Asunto: Solicitud de Cambio de Parámetros de las unidad de generación 5 de la central Guavio.

ANSALDO ENERGIA	
Proyecto/Tipo CENTRAL HIDROELECTRICA DE GUAVIO INFORME CORRESPONDIENTE A LA REPARACION DEL ESTATOR UNIDAD N°5	Proyecto RT.17.FS.091
Rev. 0	Página 20
N.º 21	Órgano de Aprobación 2

Figura 1. Curva de Carga Unidad 5 de la central Guavio

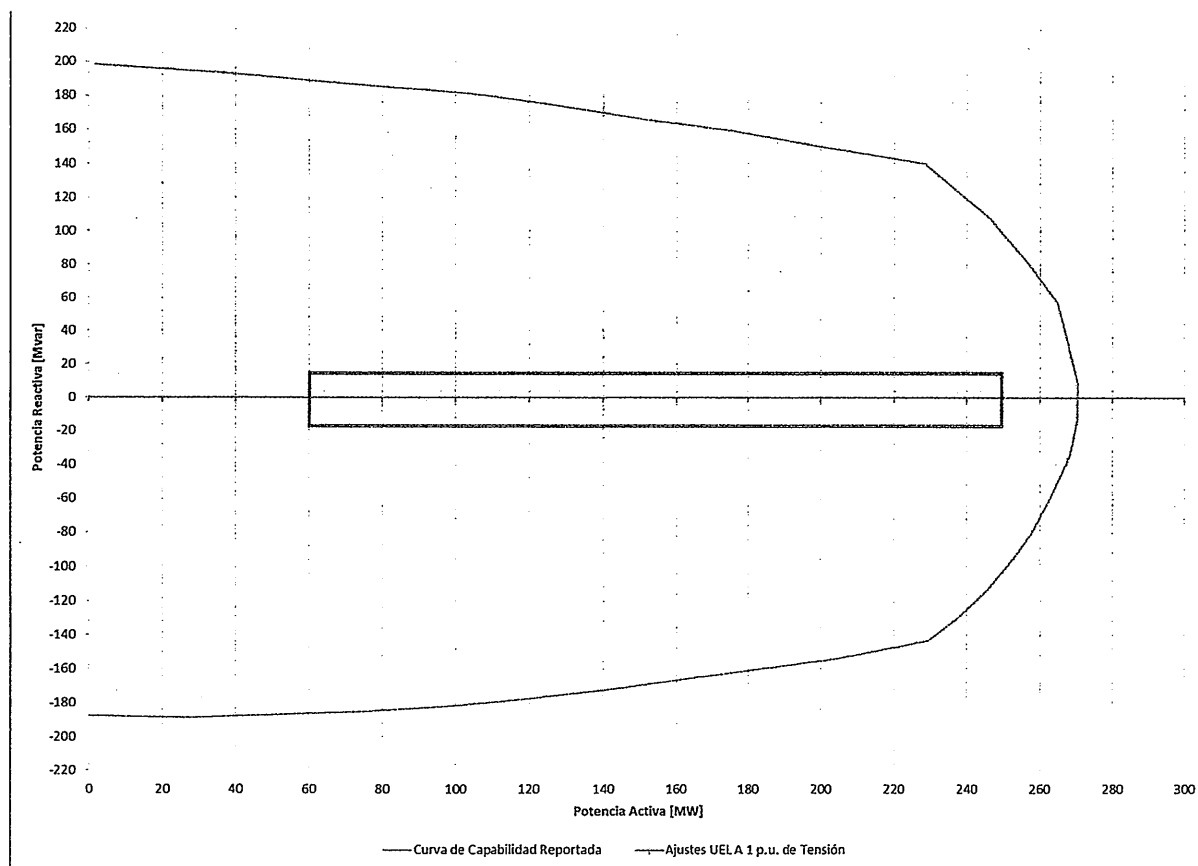
Por medio de la presente reiteramos a ustedes nuestra solicitud formal de cambio de los parámetros técnicos del límite de generación y absorción de potencia reactiva y la curva de carga de la unidad de generación 5 de la Central Guavio propiedad de Emgesa S.A. ESP.

Sin embargo, las recomendaciones del fabricante y reparador de la unidad (Ansaldo) para la operación después del mantenimiento obligan a ser conservadores con la cantidad de potencia reactiva que puede entregar/absorber la unidad (Ver extracto del informe adjunto).

- Ejecutar la máquina como última opción, dando prioridad a las demás unidades instaladas en la central
- Evitar arranques y apagados frecuentes
- Evitar la producción de potencia reactiva. Limitándose a un factor de potencia de 0,99 lag
- La inspección visual del núcleo mediante la apertura de los blindajes externos se requiere cada 3 meses desde el arranque del generador

En este sentido, Emgesa se permite comunicar que la Unidad 5 de Guavio será operada de la siguiente forma:

Sobreexcitación			Subexcitación		
P [MW]	Q [Mvar] Antes	Q [Mvar] Después	P [MW]	Q [Mvar] Antes	Q [Mvar] Después
60	+184.98	+15	60	-139.00	-15
150	+168.53	+15	150	-106.00	-15
240	+122.46	+15	240	-78.00	-15
250	-	+15	250	-	-15
